VERSLAG NR

GEN/10/14133103/00/NL/000

## Periodieke inspectie op locatie

Residentie Las Vegas, Koning Ridderdijk 65, 8434 Middelkerke

Schacht -> Ophangkabel - Bevestiging kabels:

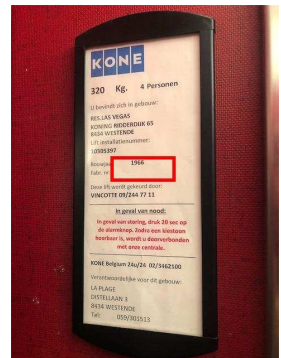
- De spanning van de ophangkabels is niet gelijkmatig, te verhelpen. (rappel: 3)
